第25回 宮崎海岸侵食対策検討委員会 説明資料

1. 宮崎海岸侵食対策の検討体制・手順	1
2. 第24回委員会の振り返り	4
3. 第24回委員会以降の会議等の報告	7
4. 効果検証分科会への付託事項の検討結果	16
(1)効果検証分科会への付託事項	17
(2)効果検証の対象・観点	18
(3)見直すべき事項	19
(4)見直しの内容	21
(5)対策実施前の調査	23
(6)令和7年度の調査計画(案)	25
(7)令和7年度以降に実施する効果検証について	30
5. 技術分科会への付託事項の検討結果	31
(1)技術分科会への付託事項	32
(2)「対策の検討に用いる等深線変化モデル」の検討	33
(3)「南への土砂流出を減らす対策」の検討	34
6. 今後の侵食対策の検討	41

2)先行着手の検討 ②沿岸方向の位置

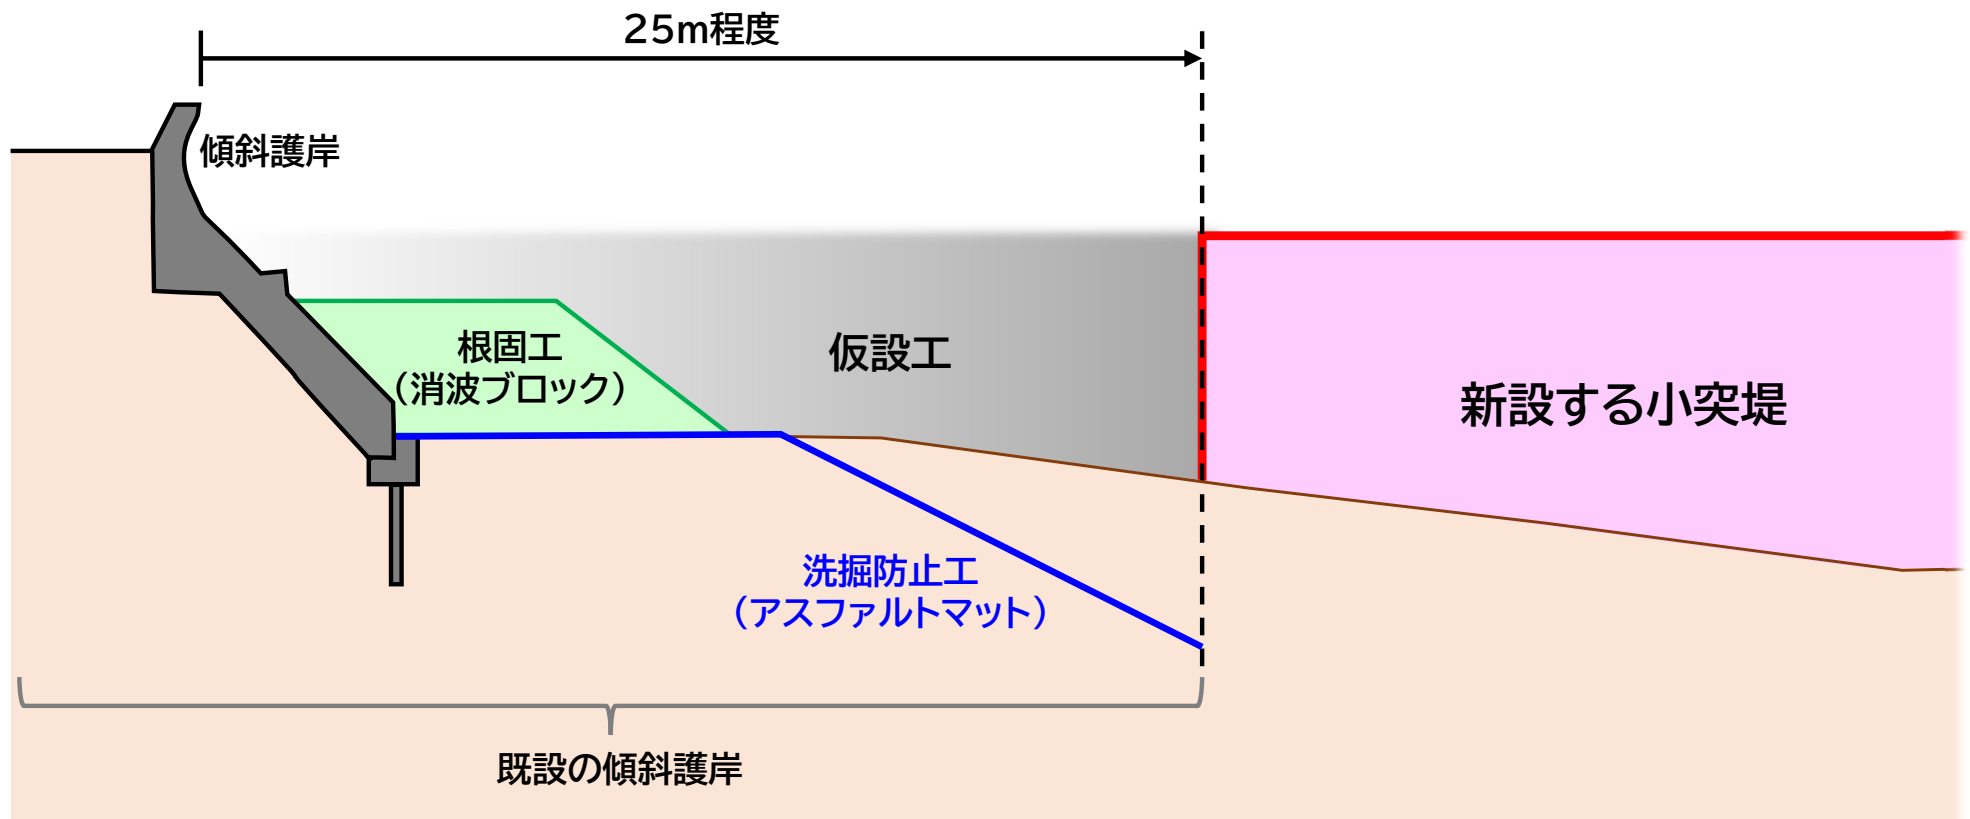
- ・動物園東エリアの砂浜の早期回復には、より北側に設置すると効果が高い。一方、施設北側がサンドバックとなるため、台風期等の急激な侵食に対して被災の可能性が生じる
- ・南側に設置すると被災の可能性は低くなるが、動物園東エリアの砂浜回復の効果は低くなる
- ・上記のようにメリット・デメリットがあるが、動物園東エリアの砂浜回復の効果を重視し、Co護岸北端を設置位置とする

動物園東エリアの 砂浜回復効果	施設周辺の急激な侵食への耐性	
		北側	南側
a)Co護岸北端	◎ 動物園東エリアに最も近く、b)、c)に 比べて砂浜回復効果が期待できる	△ サンドバックであるが補強されてい るため被災の可能性は高くない	◎ Co護岸であり被災の 可能性は低い
b)Co護岸北端から 南へ100m	○ 動物園東エリアに近く、c)に比べて 砂浜回復効果が期待できる	○ 過去の影響範囲(200m程度)の半 分程度がCo護岸であり被災の可能 性は低い	◎ Co護岸であり被災の 可能性は低い
c)Co護岸北端から 南へ200m	△ 動物園東エリアからやや離れているた め、砂浜回復には時間がかかることが 想定される	◎ 過去の影響範囲(200m程度)は Co護岸であり被災の可能性は低い	◎ Co護岸であり被災の 可能性は低い

□ 検討結果(型式)

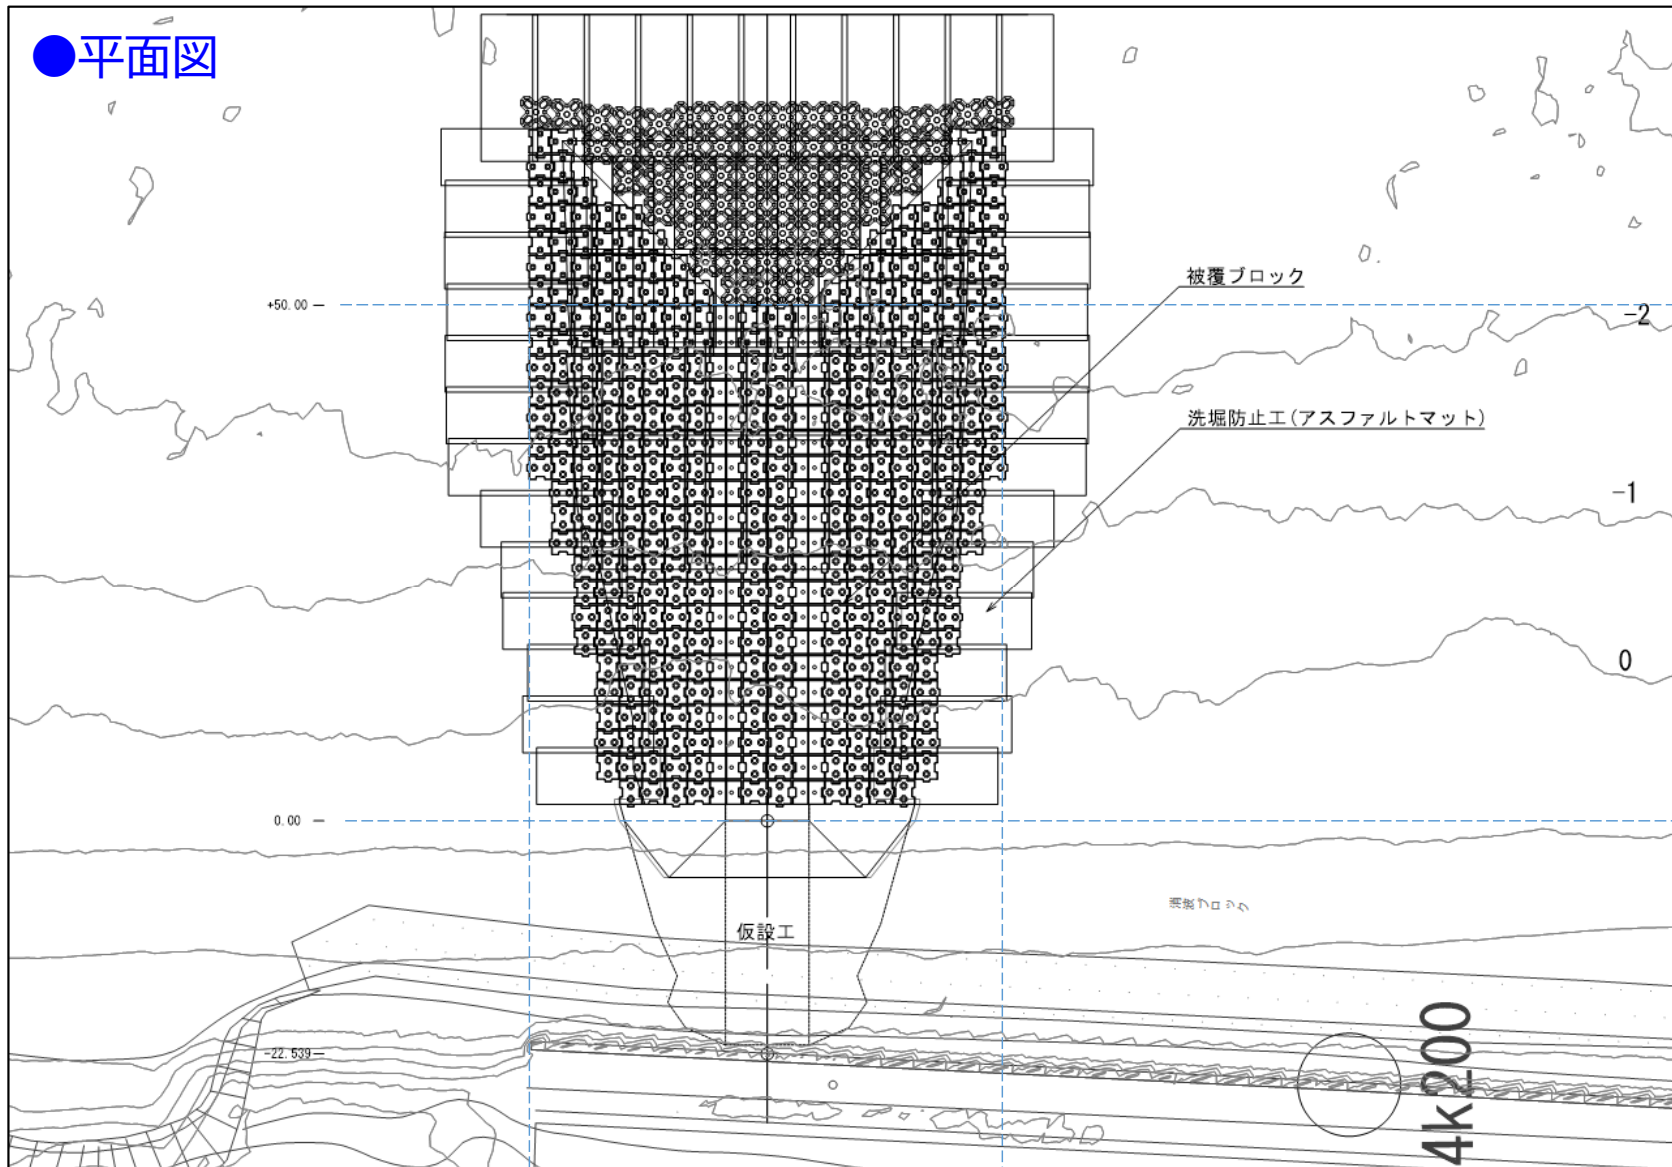
構造型式	概略構造	メリット	デメリット
直立堤式	 コンクリート単塊式	・係船を兼ねる場合に適するが、宮崎海岸では特に無し	・コンクリートは宮崎海岸の基本方針に反する ・反射波が大きい ・強固な岩盤が必要だが、宮崎海岸は砂質のため不適
傾斜堤式(被覆式)		・反射波が少ない ・被覆材の工夫が可能 ・地盤条件に左右され難い	・大水深では材料調達や経済性で不利だが、宮崎海岸では特に無し
混成堤式	 コンクリート単塊式	・大水深では経済性に優れるが、宮崎海岸では特に無し	・コンクリートは宮崎海岸の基本方針に反する ・宮崎海岸の対象水深では経済性に劣る
矢板式	 二重矢板式 鋼管式	・自立矢板であれば工費が安価	・腐食対策が必要 ・反射波が大きい ・宮崎海岸の設置水深では先端は二重矢板式になり経済性に劣る

各型式のメリット、デメリットから総合的に検討した結果、「傾斜堤式(被覆式)」とする。

2)先行着手の検討 ⑤設計図

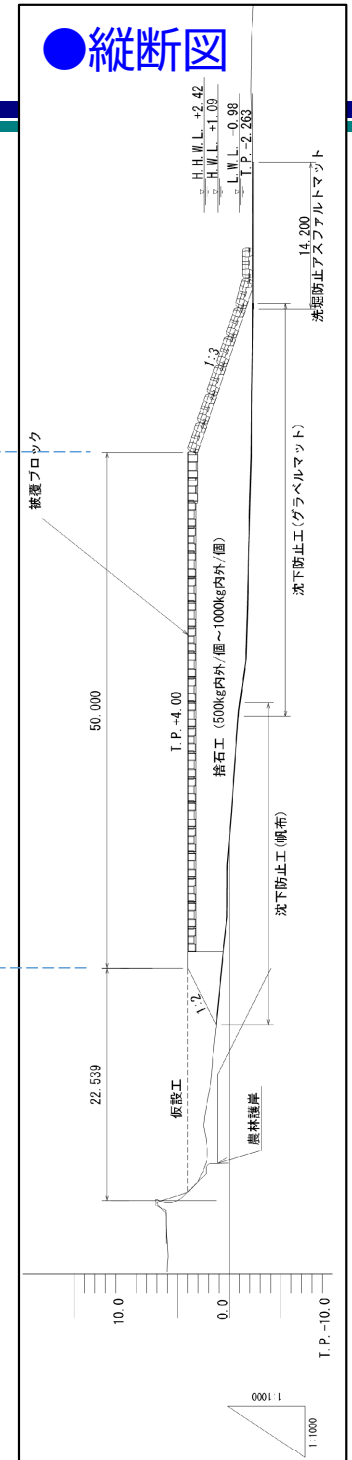
- 小突堤の基部の陸側の仮設工の部分は、漂砂制御上最も重要であると考え。具体的な構造が決まった段階で、技術分科会で内容を共有していただきたい。
- 住吉ICの具体的な名称を出すと、大炊田～石崎浜は対象とならない。背後地の保全のため動物園東エリアを先行することを選定した後に、住吉ICの名称を出すべき。
- 計算結果のグラフ中の防護ライン50mについて、この計算結果では達成していないが、先行着手箇所の動物園東エリアは浜幅50mの達成を目指す区間という理解でよい。
- [事務局回答]ご指摘のとおりである。
- 現地視察および等深線図により、海中養浜が砂浜に効いていると感じた。海中養浜が浜に寄ってきた際に土砂をため込みやすい施設として、小突堤を整備するというのは非常に理にかなっていると感じた。
- 小突堤の設置による影響緩和については、養浜のみではなく、必要に応じて一時的な対策、例えば袋詰め玉石なども考えられる、ということでしょうか。
- [事務局回答]その認識のとおりである。

※本設計図面は現時点の検討結果であり、細部については今後変更・修正する可能性があります
